Dotyczy postępowania na „**Modernizacja sieci ciepłowniczej w Siedlcach**”Ogłoszenie nr **2026-37997-281008**

Odpowiedzi na pytania

KOMORA ML 3 przy ul. Starowiejskiej

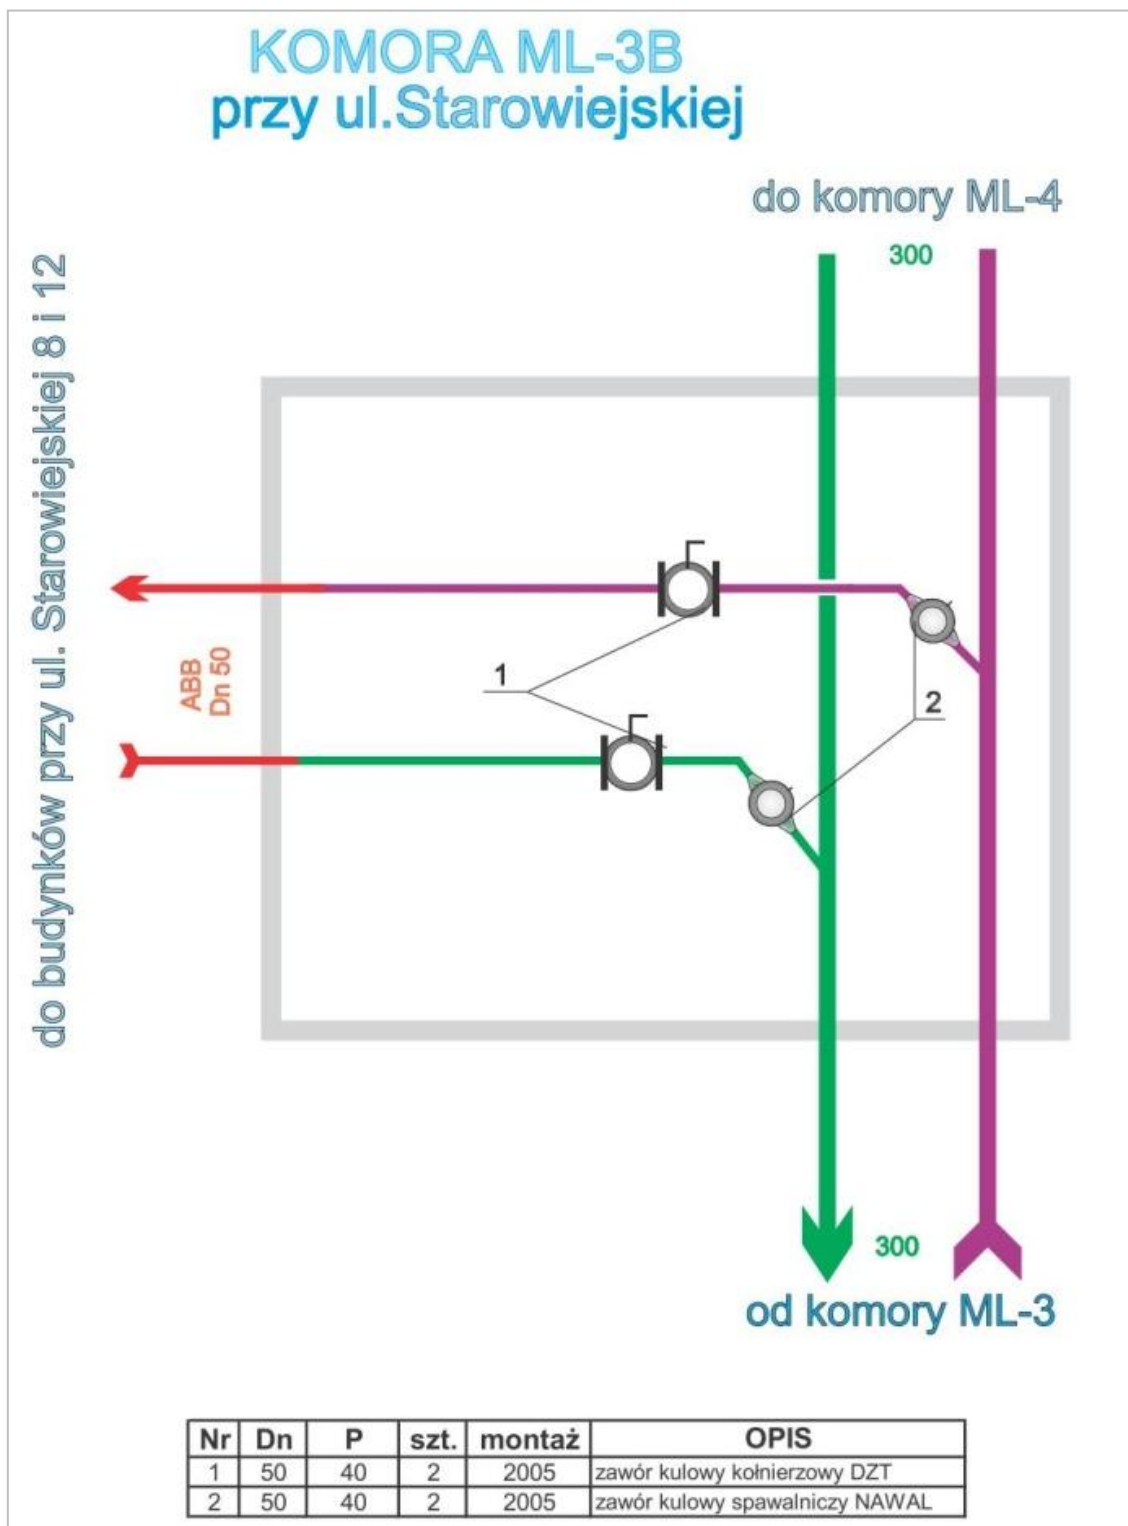
3. Proszę o wskazanie elementów armatury komory ML-3

W odpowiedzi na pytanie Zamawiający przekazuje rysunek: Załącznik nr 1 - „Komora ML-3.pdf”

Nr Kom.	Nr	Dn	P	szt.	montaż
ML/3	1	200	15	2	1996
ML/3	2	20	25	1	2012
ML/3	3	400	20	2	2012
ML/3	4	65	25	3	2012
ML/3	5	300	20	1	2012
ML/3	6	350	20	1	2012
ML/3	7	65	16	1	2012

- zawór kulowy kolnierzowy NAVAL z przekładnią ręczną nr kat.285 536
- zawór kulowy gwintowy
- kłapa HOGFORS z przekładnią ręczną
- zawór kulowy kolnierzowy DZT
- kłapa HOGFORS z przekładnią ręczną
- kłapa HOGFORS z przekładnią ręczną
- zawór kulowy kolnierzowy EFAMA

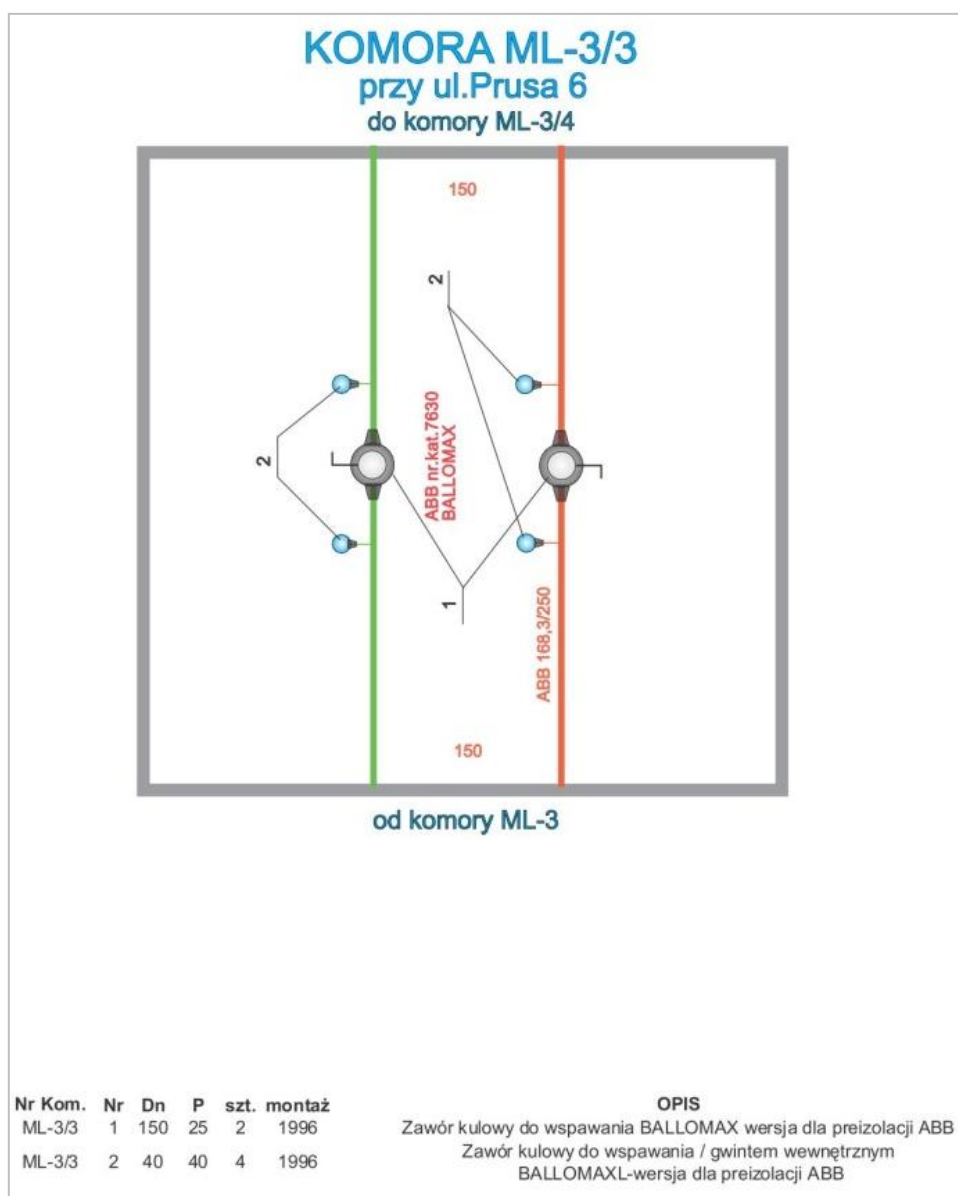
4. Proszę o określenie zakresu prac w komorze ML-3/B? Czy punktem styku jest samo wejście do komory?

Zakres etapu 3 nie obejmuje komory ML-3/B, kończy się on na granicy działek 8 i 9 z obrębu 39. W przyszłości komora ta jest przeznaczona do likwidacji.

W odpowiedzi na pytanie Zamawiający przekazuje rysunek: Załącznik nr 2 - „Komora ML-3B.pdf”.
